再処理施設、廃棄物管理施設、MOX燃料加工施設
敷地周辺陸域の活断層評価について
(出戸西方断層の北端・南端評価に係るコメント回答)

令和元年12月20日

日本原燃株式会社

出戸西方断層の北端・南端評価に係るコメント内容一覧(1/3)

① 変動地形調査結果(赤色立体地図/文献の活断層図と当社のリニアメント・変動地形の重ね図)拡大図4/6範囲

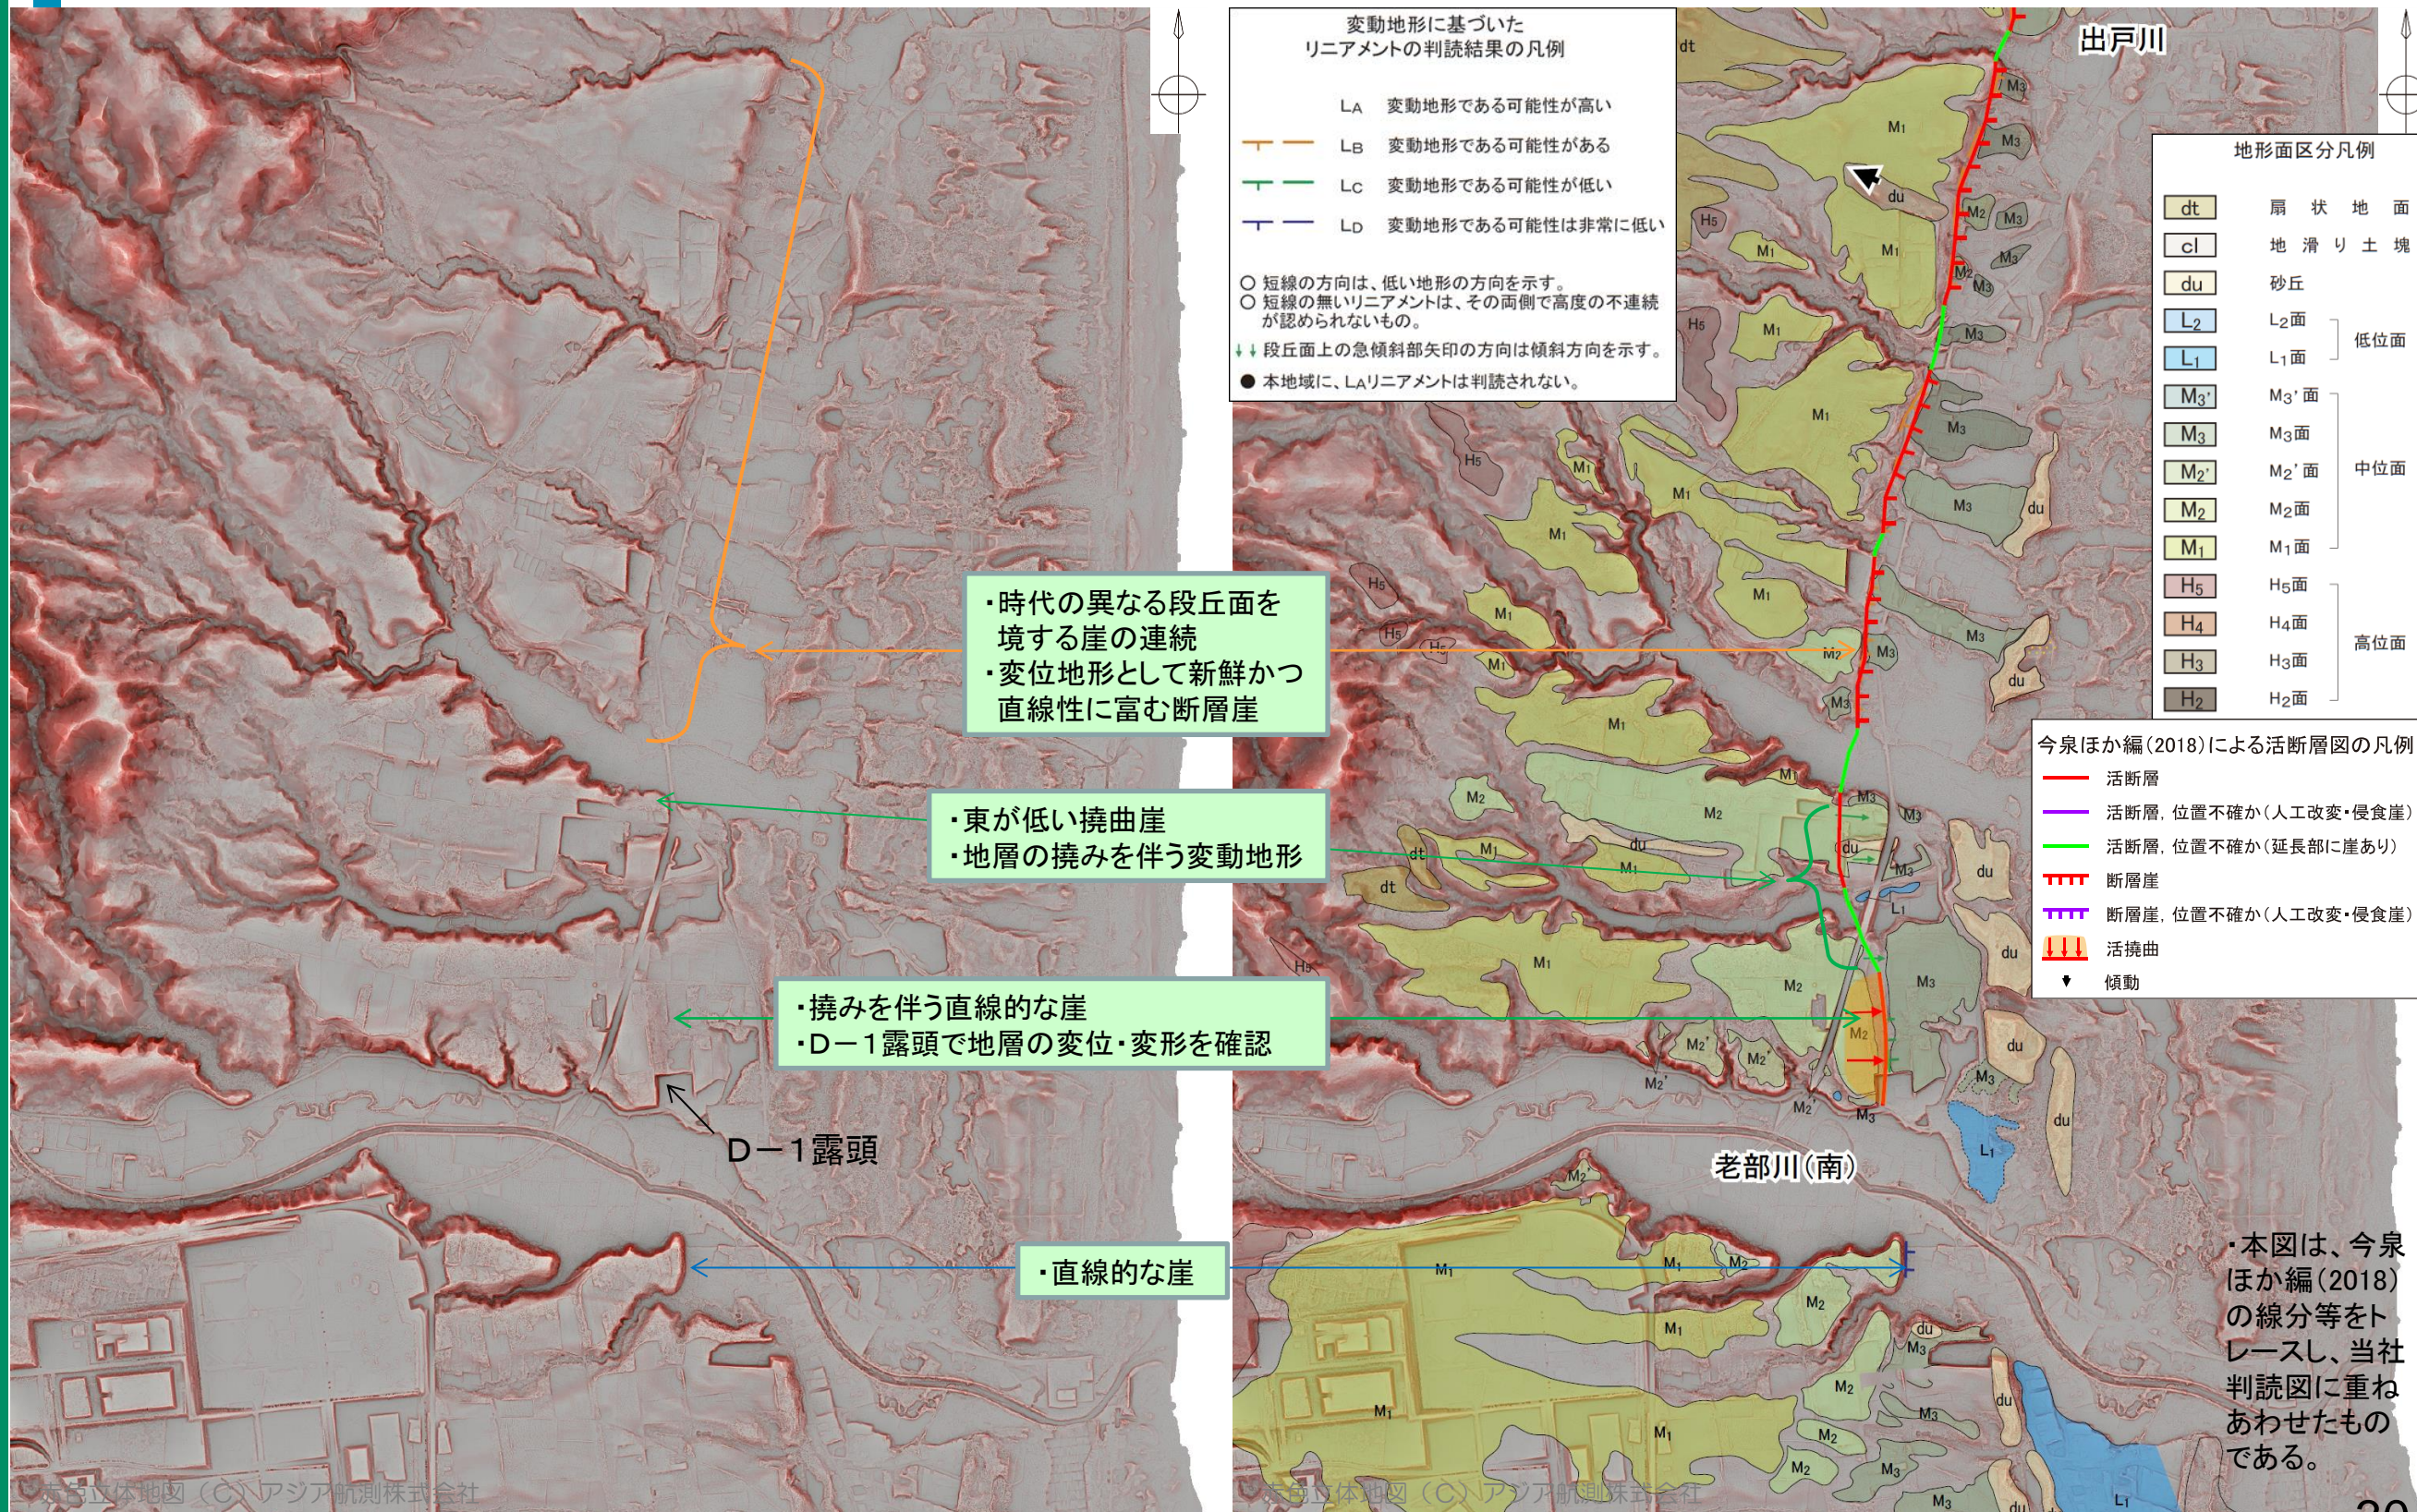
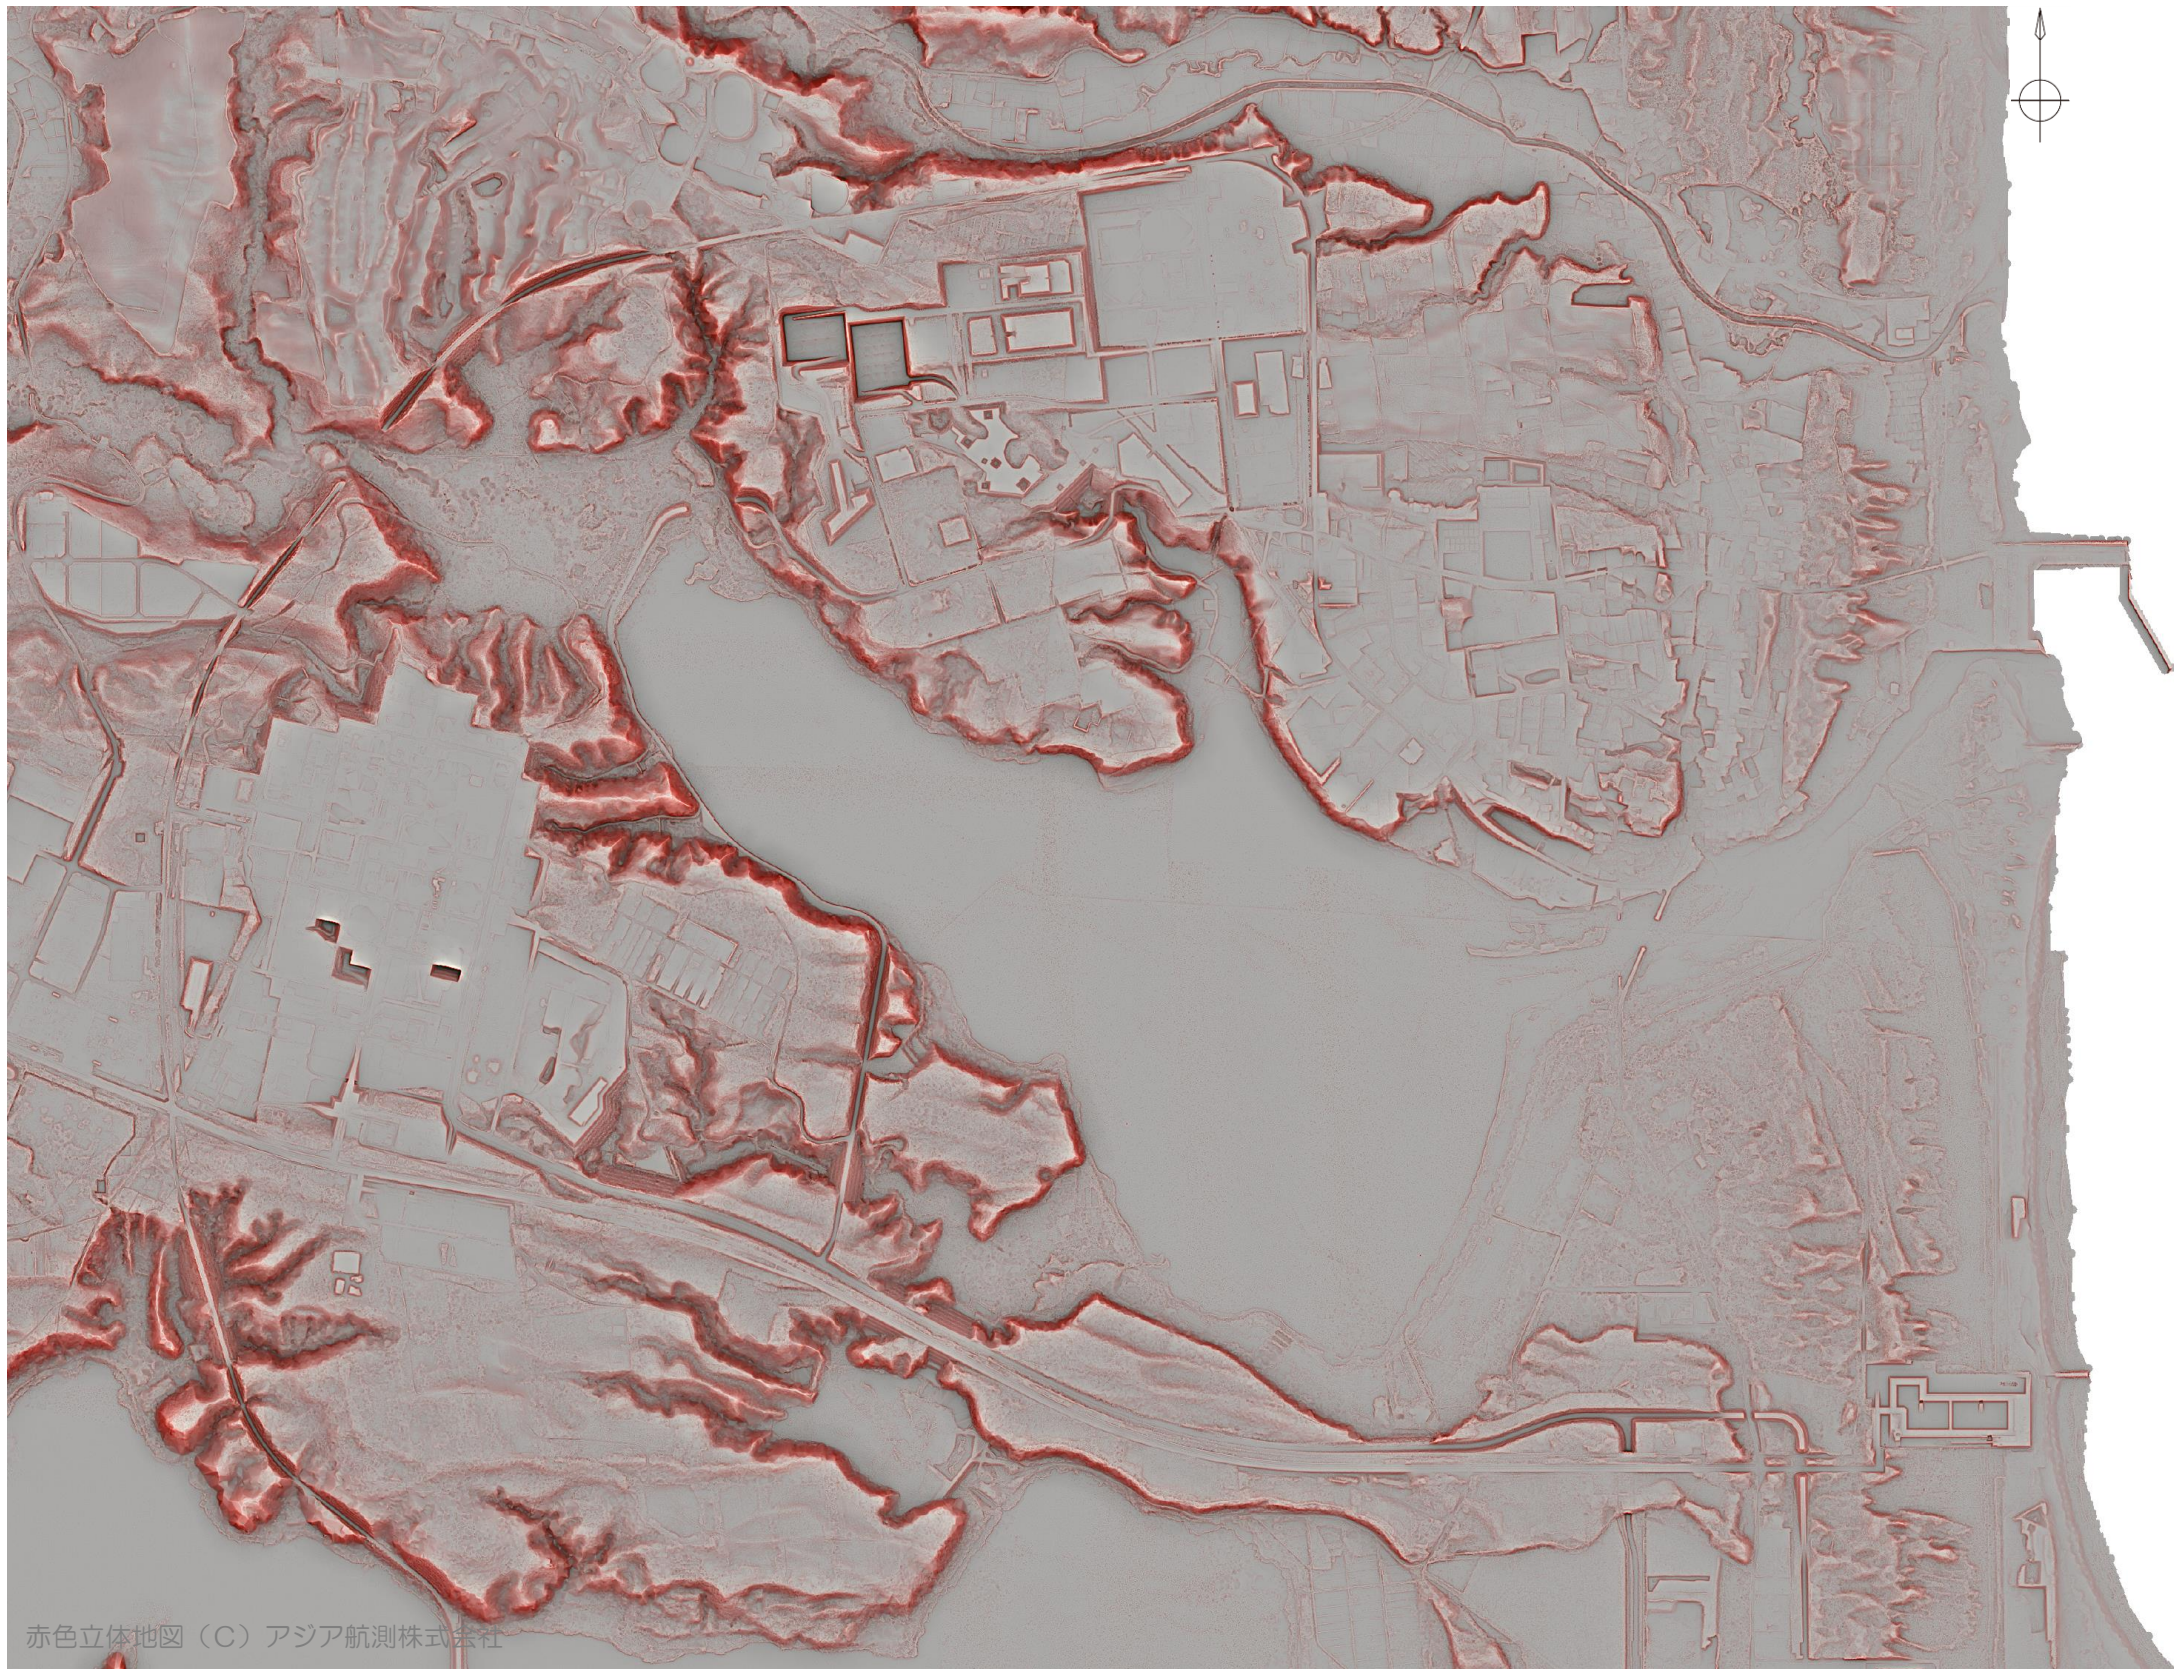
出戸西方断層		No.	コメント内容	資料番号 ／掲載頁
北端	地形	1	・出戸西方断層北端の調査結果の説明時に使用した、赤色立体地図を審査会合資料に掲載すること。	第2回 現地調査 資料1-1 26～34頁
